Genehmigungsverfahren nach dem Bundes-Immissionsschutzgesetz (BImSchG)

Anlage: Grauwackesteinbruch „Werk Schafhof“

Projekt: Erweiterung des bestehenden Steinbruchs um ca. 4,13 ha

hier: erneute Vollständigkeitsprüfung sowie abschließende Stellungnahme

Abbildung 1 Ausschnitt aus der geologischen Karte (GK25) Blatt 4725 Bad Sooden-Allendorf mit Trinkwasserschutzgebieten (TWS), der Planungsraum ist mit einem roten Kreis markiert (Quelle: HLNUG).

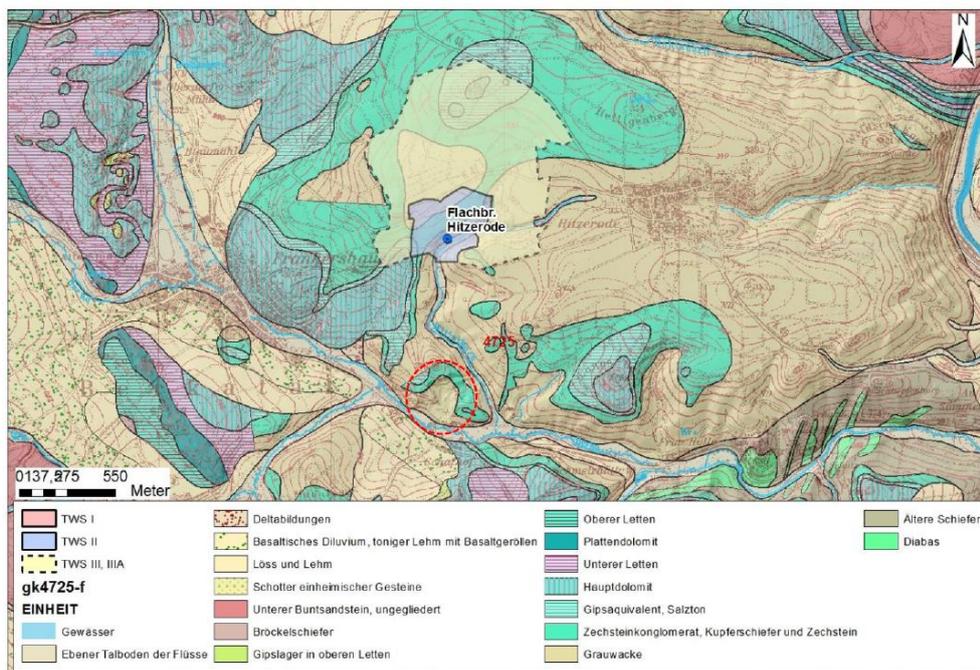
Dieser Teilraum ist durch Kluftgrundwasserleiter des Buntsandsteins, Zechsteins und Muschelkalks mit überwiegend silikatischer, sulfatischer und karbonatischer Gesteinsbeschaffenheit gekennzeichnet. Störungen und Verkarstungen können tlw. eine erhebliche Durchlässigkeit hervorrufen. Aus der geologischen Karte (GK 25, Blatt 4725 Bad Sooden-Allendorf) geht hervor, dass oberdevonische Grauwacken anstehen, welche im näheren Umfeld stellenweise durch Gesteine des *Zechstein* bedeckt sind (vgl. Abbildung 1). Für diesen Bereich lägen keine Bohrungen im Archiv des HLNUG vor.

Bezogen auf die Betroffenheit von Trinkwasserschutzgebieten wurde vom HLNUG bestätigt, dass sich die Quelfassung der „Glasebachquelle“ sowie das Einzugsgebiet dieser Wassergewinnungsanlage mit einer Höhe von $> 290,1$ m ü. NN deutlich oberhalb des Steinbruchs befindet. Gemäß den Planungsunterlagen, durch deren Darstellungen der geplante Abbau auf drei Sohlen erfolgen soll (260 m, 240 m und 215 m ü. NN), sei somit ein Einfluss des Steinbruchs (Anmerkung des Bearbeiters: ... und damit des Vorhabens) auf diese v. g. Trinkwassergewinnungsanlage auszuschließen.

Abbildung 2:

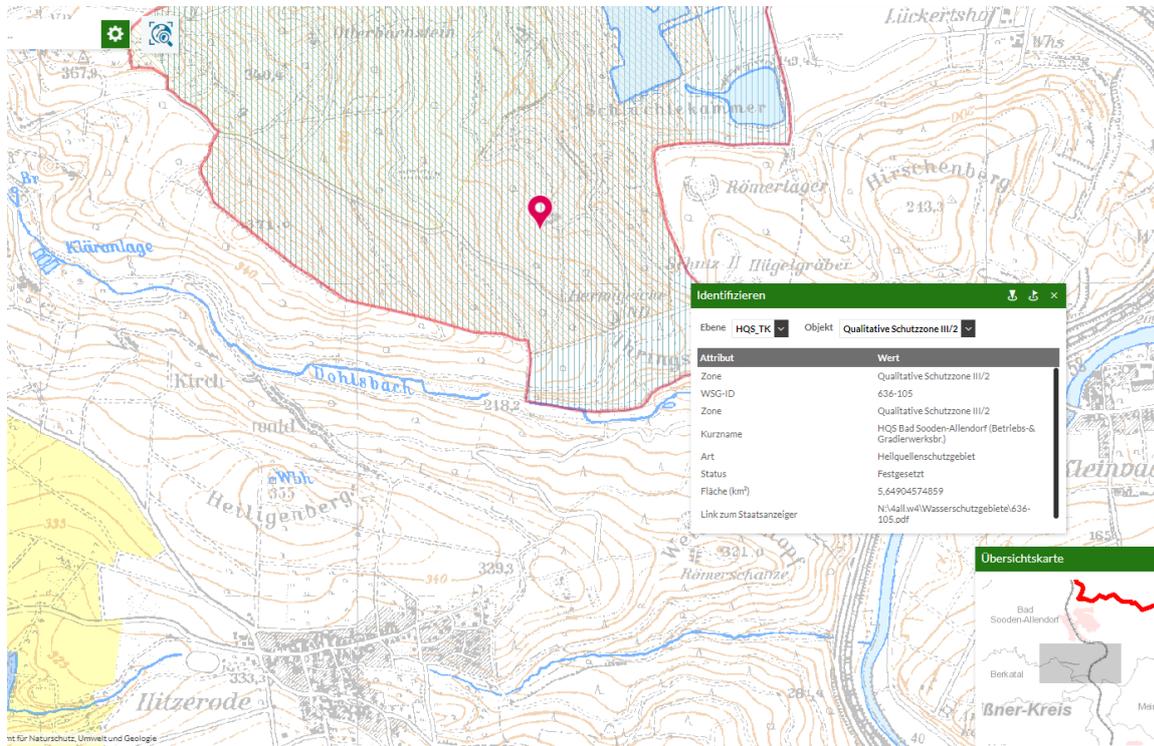
Hinweis RP KS, Dezernat 31.2: Die oben dargestellte Rot-Kennzeichnung wurde aktiviert und dient systembedingt als Hilfsmittel zum Aufruf der Heilquellenschutzgebietsangaben (vgl. Identifizierungs-Daten).
